RAPPORT D'ENQUÊTE ET D'AUDIENCE PUBLIQUE

**AGRANDISSEMENT DE LA MARINA DU CENTRE
NAUTIQUE DE SALABERRY-DE-VALLEYFIELD**

BUREAU D'AUDIENCES PUBLIQUES SUR L'ENVIRONNEMENT

Figure 2.1
LE PROJET

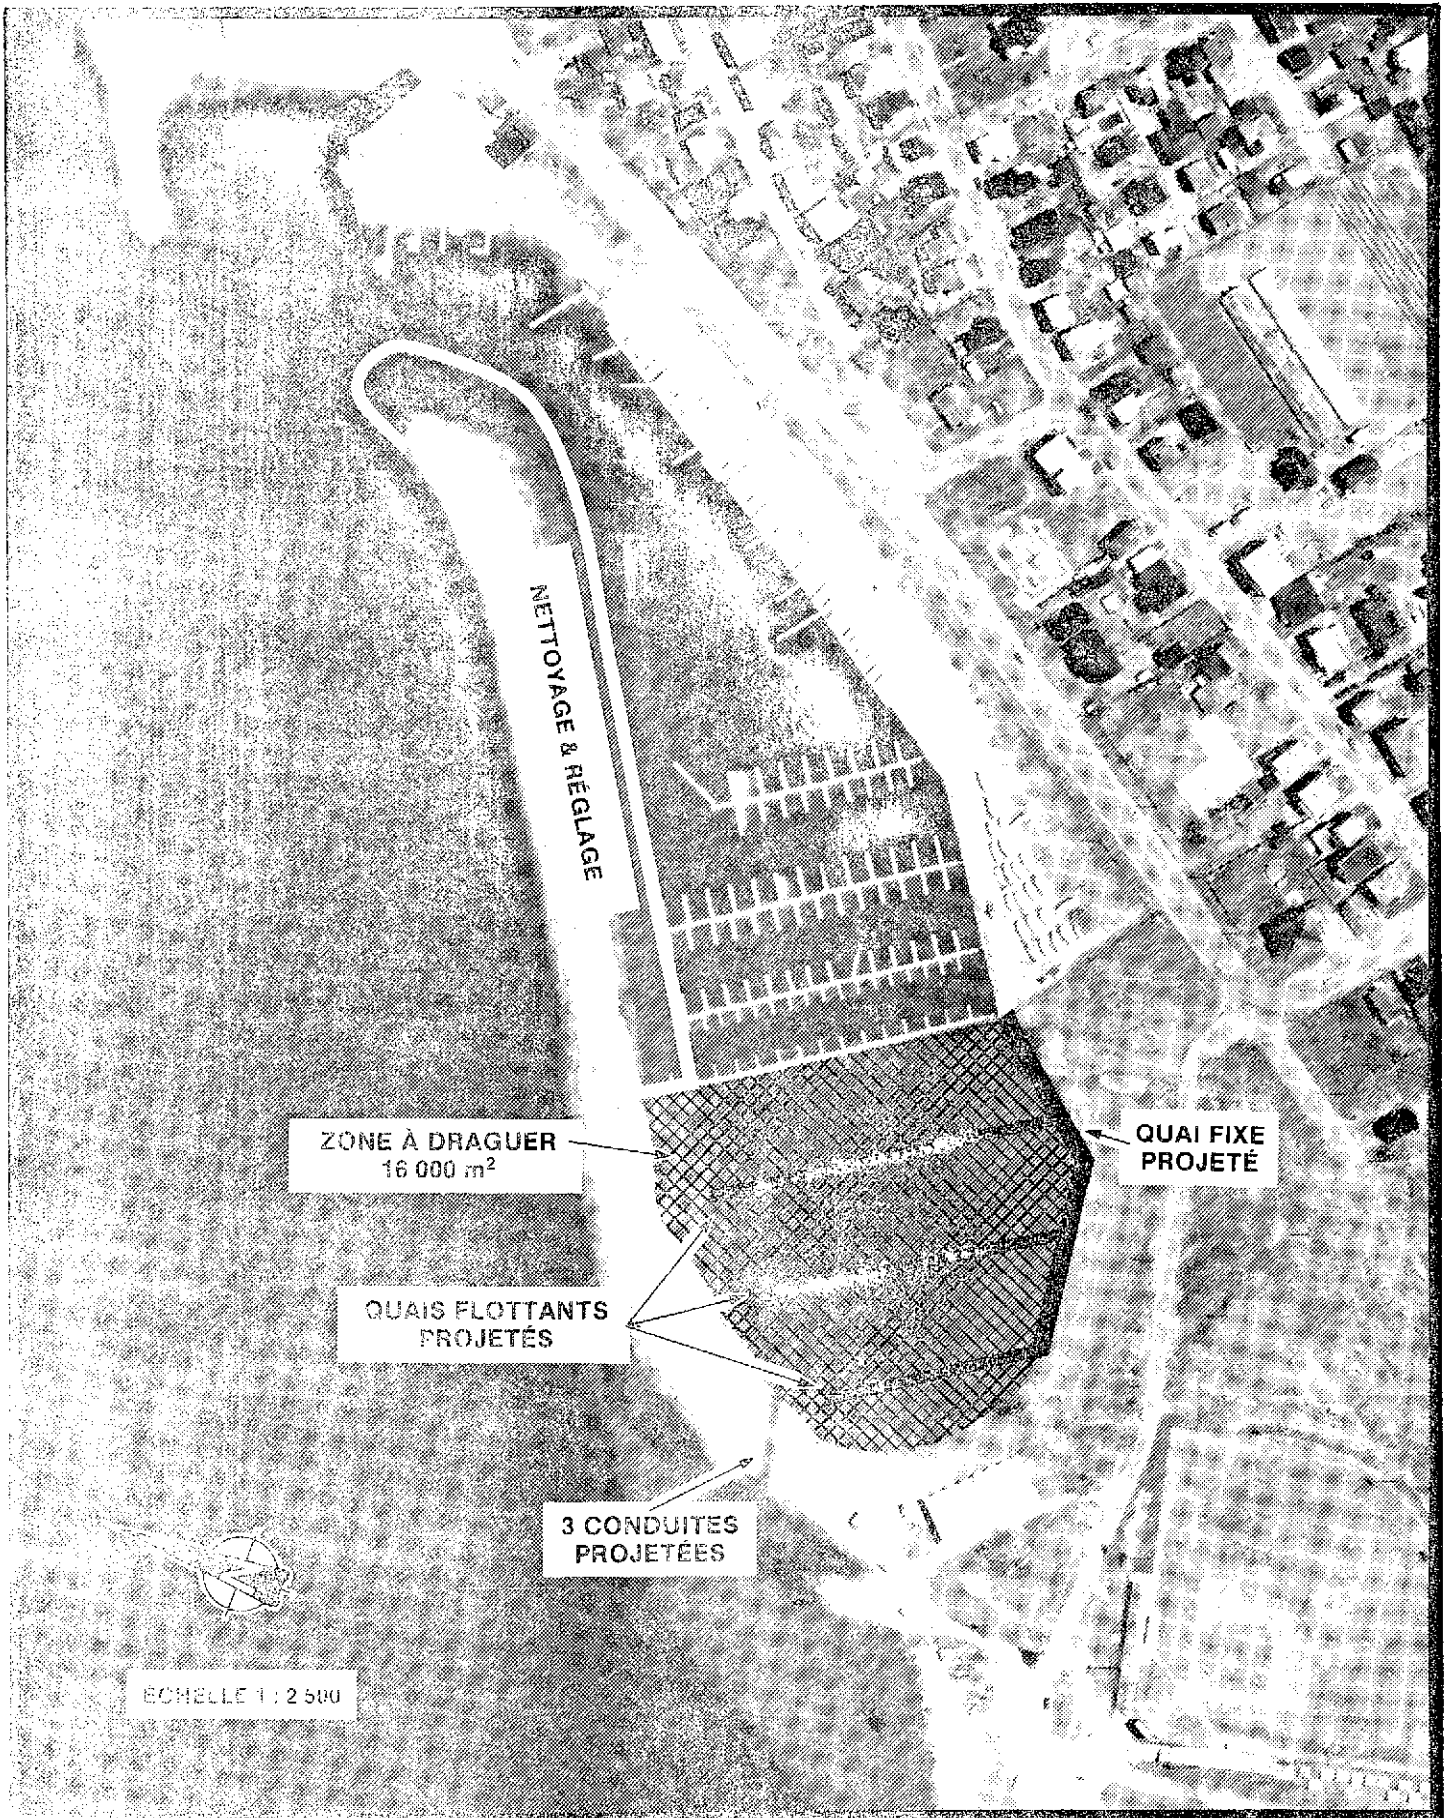
Par ailleurs, de l'avis de la commission, le régalage du chenal d'accès à l'intérieur de la marina et la pose de trois conduites d'adduction d'eau sont des éléments du projet qui n'ont pas été justifiés. Ils ne devraient être autorisés que lorsque le promoteur aura démontré de façon satisfaisante le bien-fondé de ces opérations et les bénéfices environnementaux qui en découleraient.

Bien que le régilage indique normalement des travaux de nivellement de terrain ou de fond marin, les questions posées par la commission ont permis de constater que le régilage proposé par le promoteur impliquerait l'enlèvement de matériaux, et leur dépôt au site d'enfouissement. Dans le cas présent, l'opération régilage s'apparente donc à du dragage et devrait être considérée comme telle.

Quant au volume des matériaux à excaver à l'intérieur du couloir de 280 mètres au sud de la jetée, le promoteur a indiqué qu'il restait indéterminé. Lors de relevés bathymétriques effectués par des équipes d'arpentage, des accumulations de sable auraient été observées à certains endroits.

Il s'avère toutefois incapable de justifier et de démontrer comment la pose des trois conduites améliorerait la qualité de l'eau de la marina.

TRAJET EMPRUNTÉ PAR LES CAMIONS, DE LA MARINA AU SITE D'ENFOUISSEMENT SANITAIRE

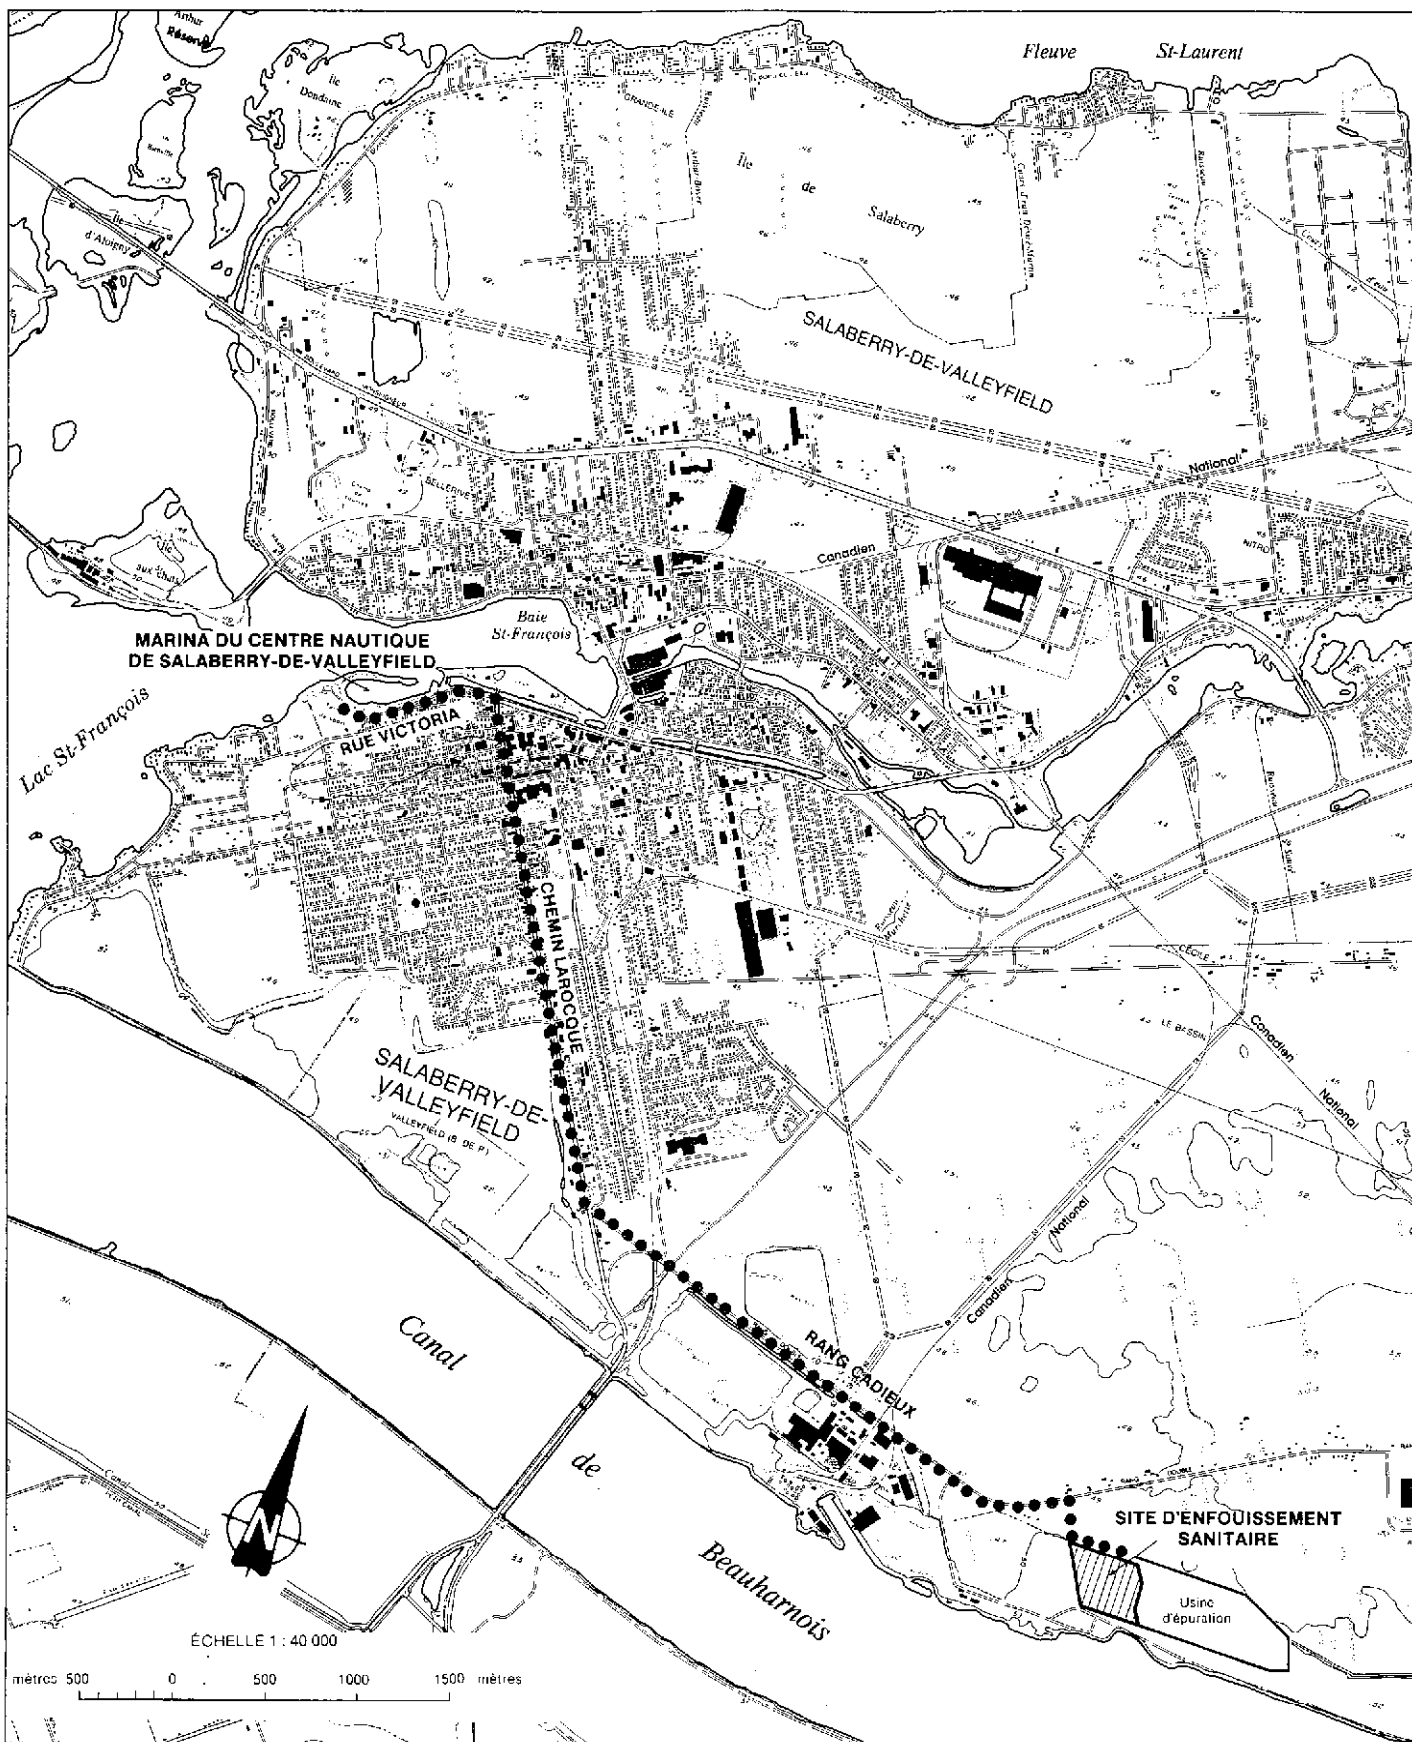
À la lumière des informations obtenues, la commission est d'avis que la technique de dragage proposée par le promoteur est acceptable sur le plan environnemental. Toutefois, considérant que les camions devraient circuler en zone résidentielle, commerciale et institutionnelle avant d'atteindre le rang Cadieux et le site d'enfouissement (figure 3.1), la commission recommande qu'une condition obligeant le promoteur à égoutter les matériaux dragués par cônes d'assèchement sur le site de la marina soit portée au décret.

PROFILS STRATIGRAPHIQUES À L'INTÉRIEUR ET À L'EXTÉRIEUR DE LA MARINA

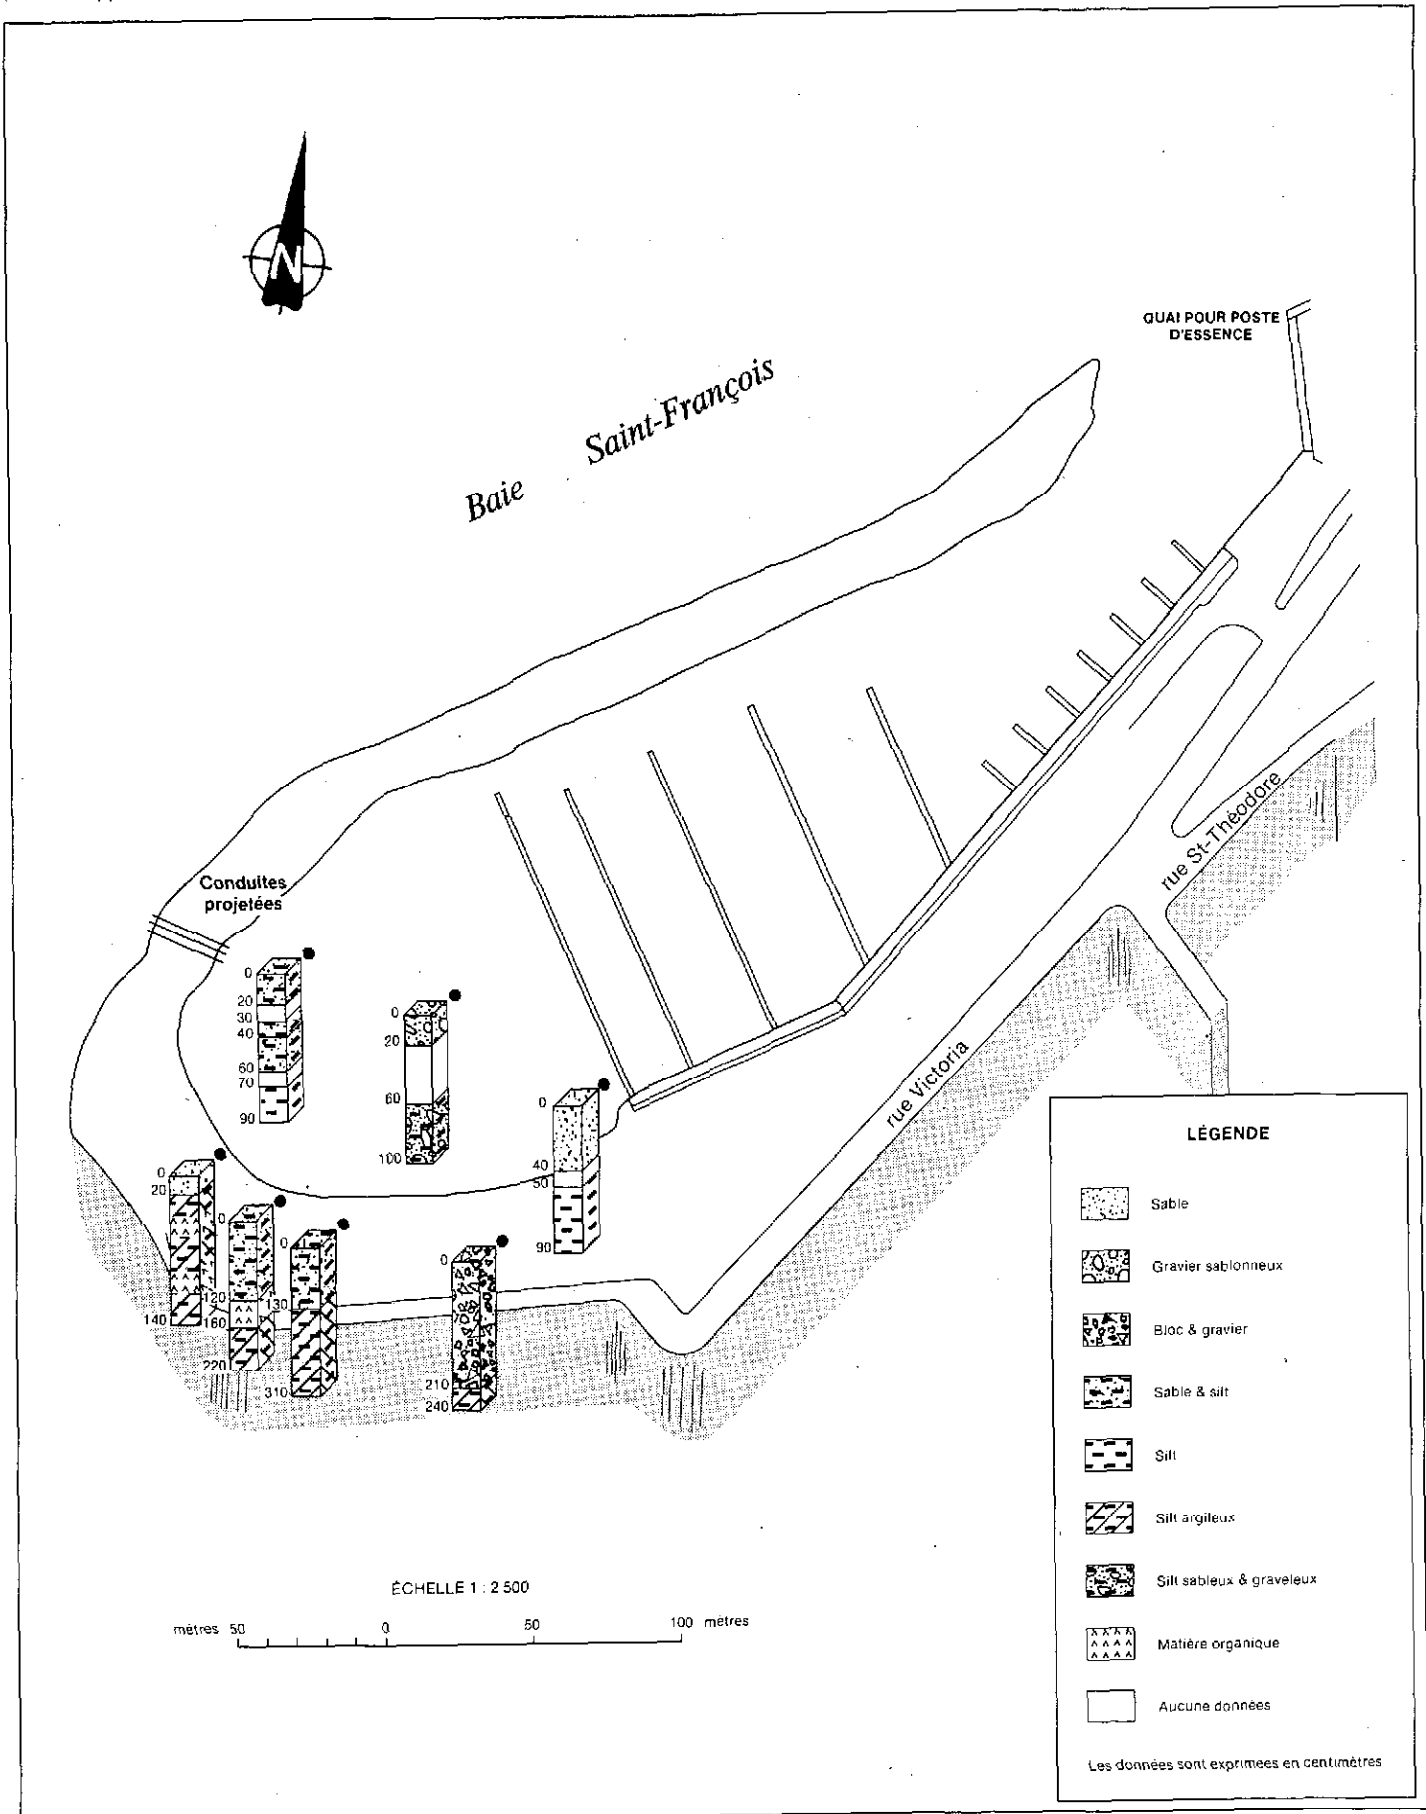
La commission a également demandé au promoteur d'établir le profil granulométrique des sédiments à draguer; trois carottes d'environ un mètre de profondeur ont donc été prélevées. Les résultats des analyses effectuées par la firme Technitrol-Éco sont schématisés à la figure 3.3.

Il en ressort que les sédiments sont composés d'une couche de sable et de silt dont l'épaisseur varie de 50 centimètres à 75 centimètres, laquelle repose sur du silt (Annexe 5). La présence en surface du mélange de sable et silt est probablement reliée à l'aménagement et à l'utilisation du site comme plage à la fin des années 60. En effet, au cours de la période d'exploitation de la plage, la Ville a procédé à des apports annuels de sable (document déposé A9).

Les informations supplémentaires obtenues à la demande de la commission montrent que les sédiments localisés dans la zone à draguer ne sont pas des déchets. Il s'agit, en fait, de matériaux naturels possiblement contaminés, composés principalement de sable et de silt en surface, et de silt en profondeur. Leur niveau de contamination doit donc être comparé aux critères indicatifs de contamination des sols définis dans la Politique de réhabilitation des terrains contaminés (figure 3.2).

MESURES DE LA TEMPÉRATURE ET DE L'OXYGÈNE DISSOUS DANS L'EAU (19 ET 20 JUILLET 1990)

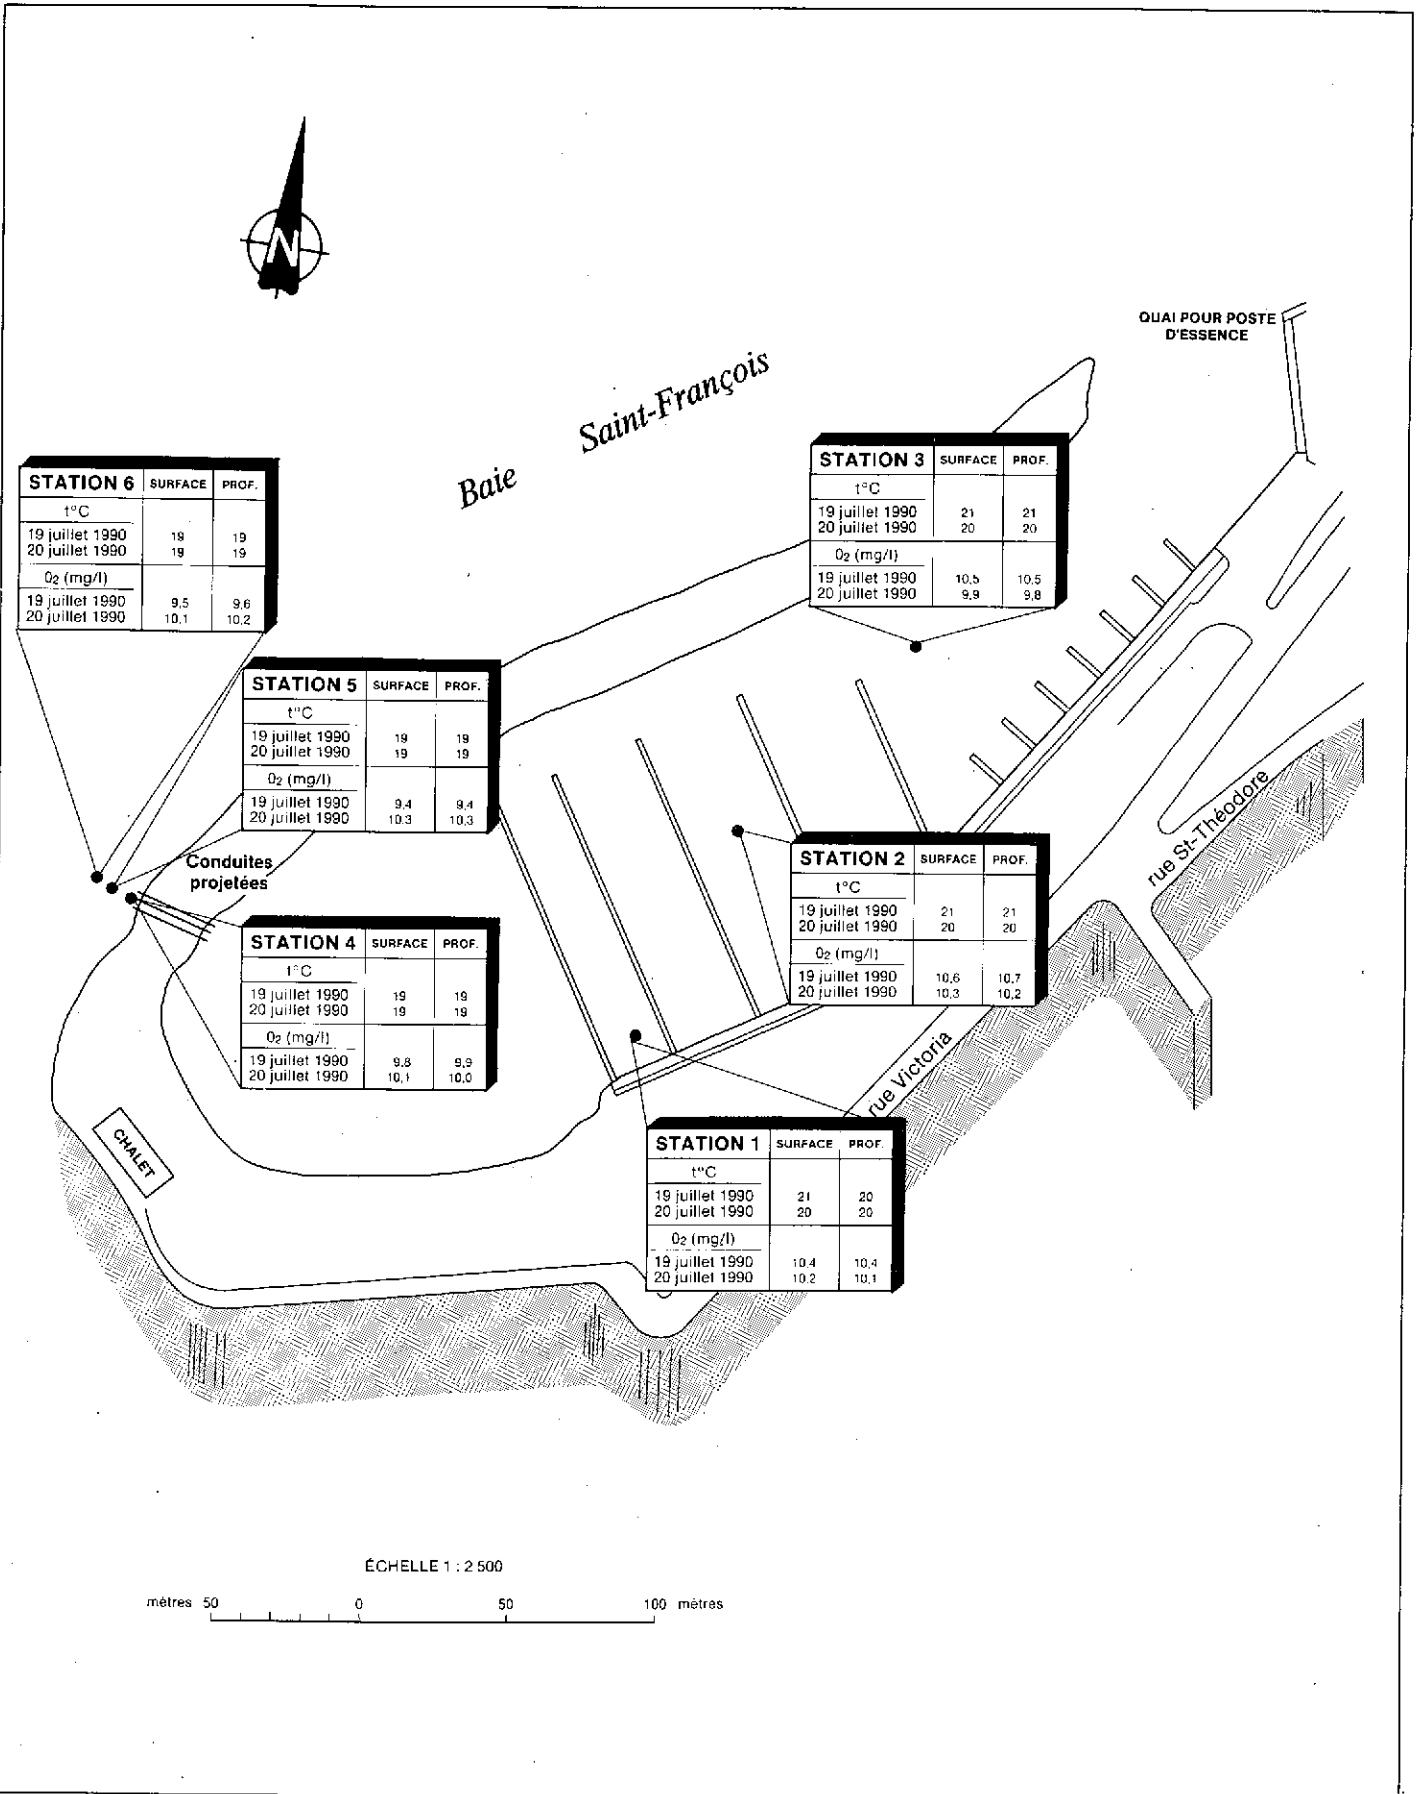
Les résultats montrent que lors des mesures, la température était uniforme en profondeur et en surface et que la concentration en oxygène dissous était sensiblement la même et proche de la saturation à tous les points de lecture. De plus, aucune différence significative n'a été constatée pour ces deux paramètres entre l'intérieur et l'extérieur de la marina (figure 3.5).
